**VN Olomoucké rekonstrukce
posledního chirurgického sálu včetně zázemí**

ZL 5

ZL 6

ZL 7

ZL 05

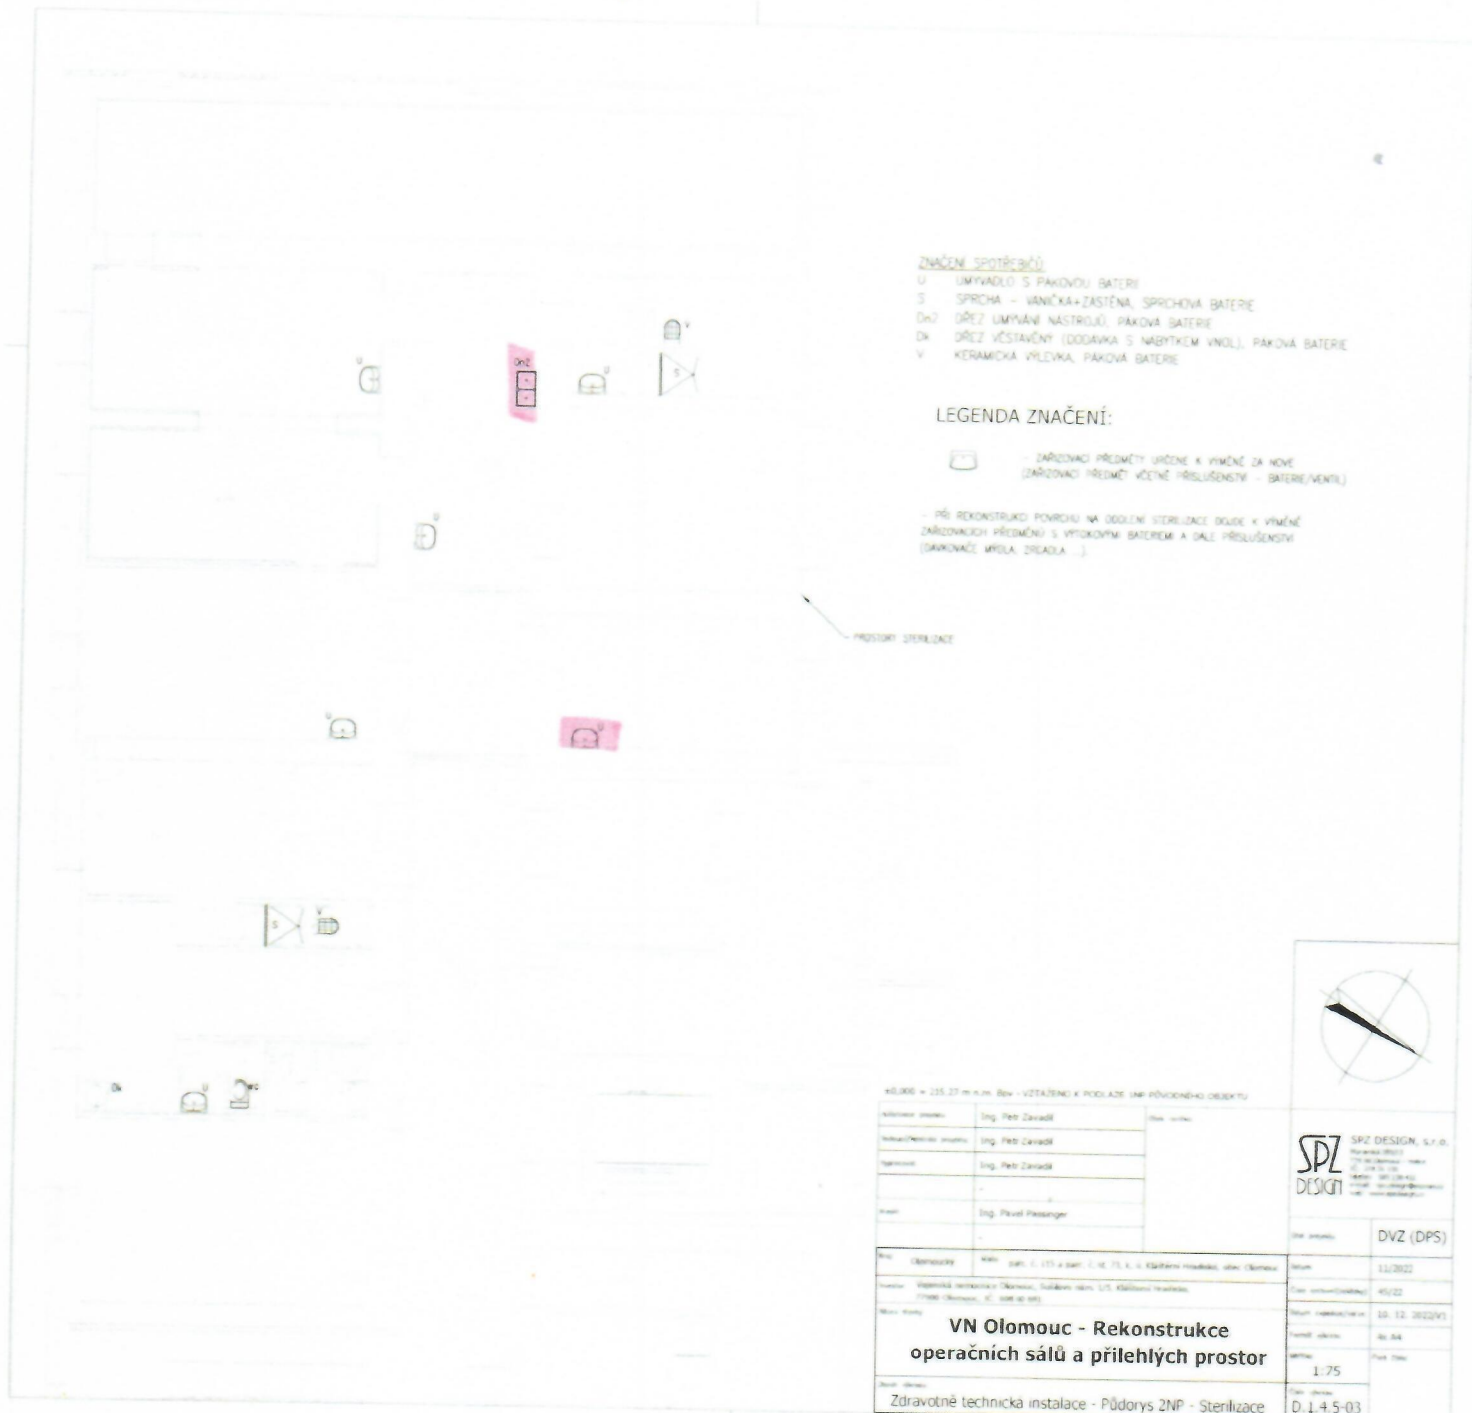
ODPOČET ZAŘÍŽOVACÍCH PŘEDMĚTŮ, KTERÉ NEJEDNÍ O
BEKUTOVÁNÍ

DŘEZ DN2 - 1 ks

UMÝVADLO - 1 ks

Odpočet zařizovacích předmětů, které nebudou realizovány z důvodu chyby v projektové dokumentaci.

ZL 6 PVC PODLAHY

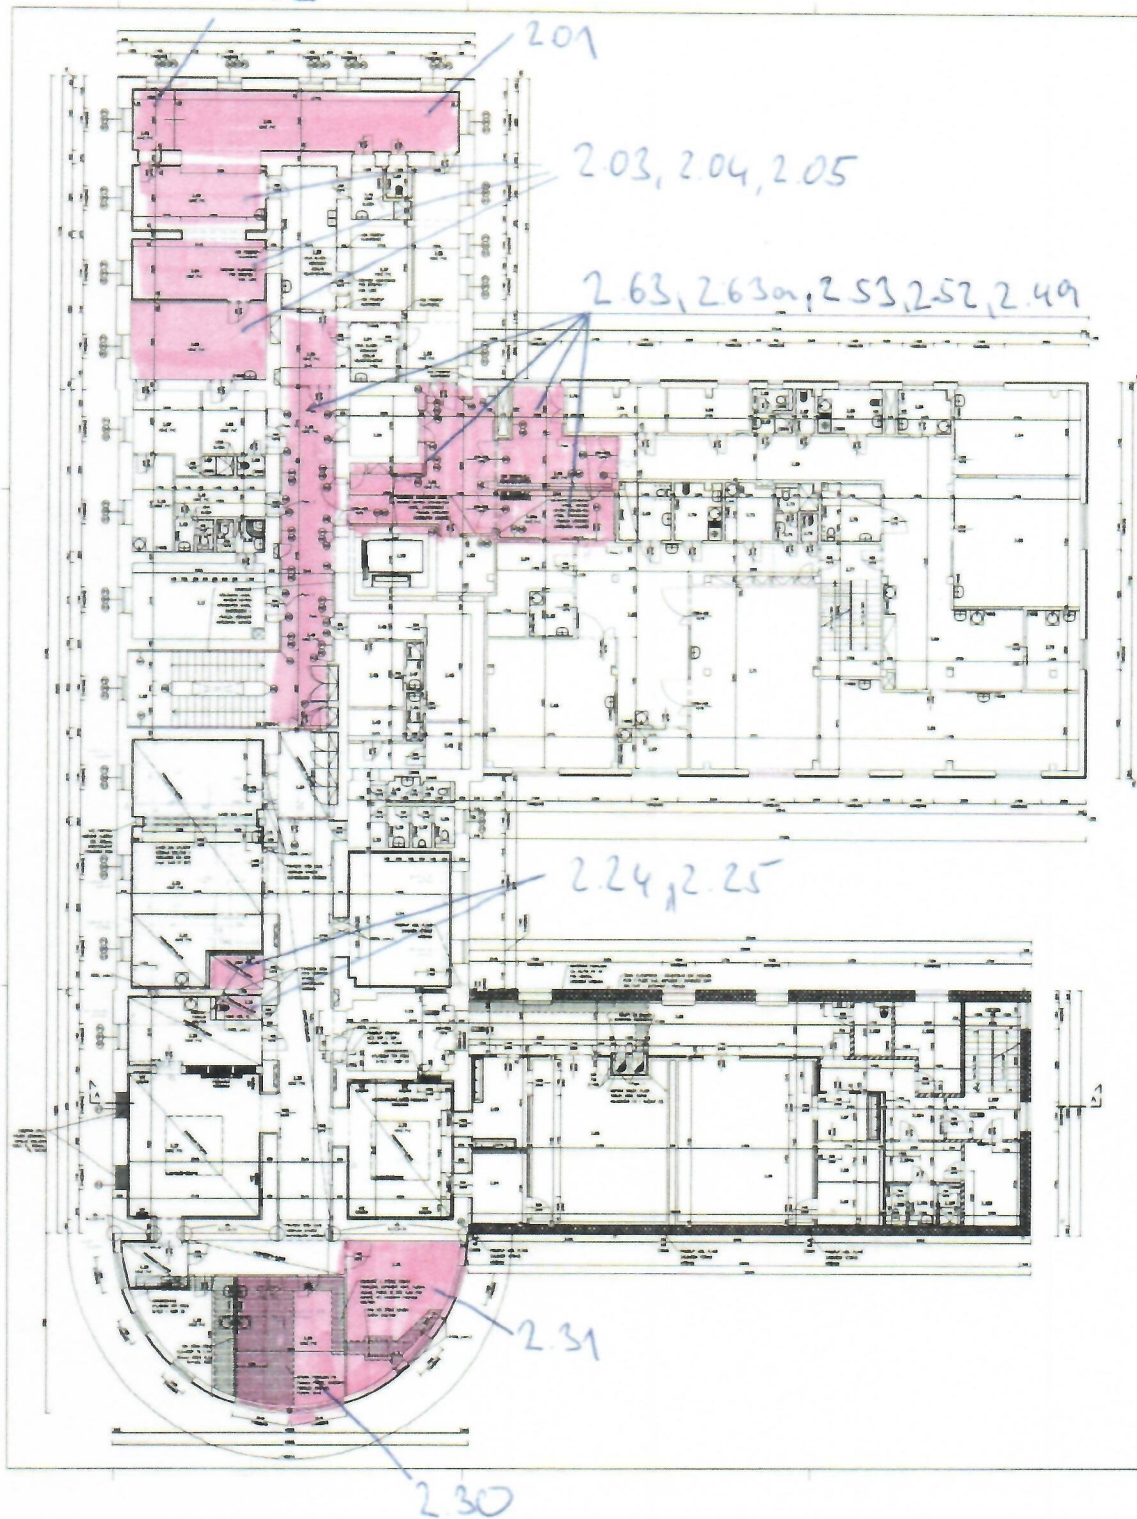
2.02, 2.01, 2.03, 2.04, 2.05 - OPRAVA PODKLADU PVC KOTITNÝ SEJTIŤ
 2.63, 2.63a - 2 dielcov 24 hod. provozu viných NIVELAČNÝ STĚRY
 2.52, 2.53, 2.49 - KLASIK ZA STANOVANOU + DOPLNĚNÍ ANTISTATICKÉHO LINA
 2.24, 2.25 - VINĚNA PVC KOTITNÝ ZA DŮBŮ
 2.10, 2.11 - OPRAVA PODKLADU + DOPLNĚNÍ PVC
 2.02

Místnost č. 2.63, 2.63a výměna navrženého pvc heterogenního za nové s antistatickými vlastnostmi z důvodu požadavku provozu. Místnost číslo 2.24, 2.25 výměna navržené dlažby za pvc heterogenní zátěžové z důvodu požadavku budoucího provozu

Doplnění PVC podlahy do prostor rekonstrukce, které nebyly součástí projektové dokumentace. Místnost číslo 2.30, 2.31 v zázemí operačních sálů. Z důvodu nevyhovujícího podkladu byla zároveň s výměnou provedeno sešítí prasklin v podkladních vrstvách k-ce.

Z důvodu nepřetržitého provozu oddělení ARO, JIP je nutné použít místo stávající stěrky pod PVC podlahy rychletuhnoucí.2.49,2.52,2.53,2.61,2.63,2.63a"

Po demontáži stávající podlahové krytiny na oddělení sterilizace byl zjištěn aktuální stav podkladní vrstvy. Podlaha v místnostech č. 2.01,2.02,2.03,2.04,2.05 je značně nesourodá s mnoha prasklinami, které je nutné důkladně sešít a následně zapravit.
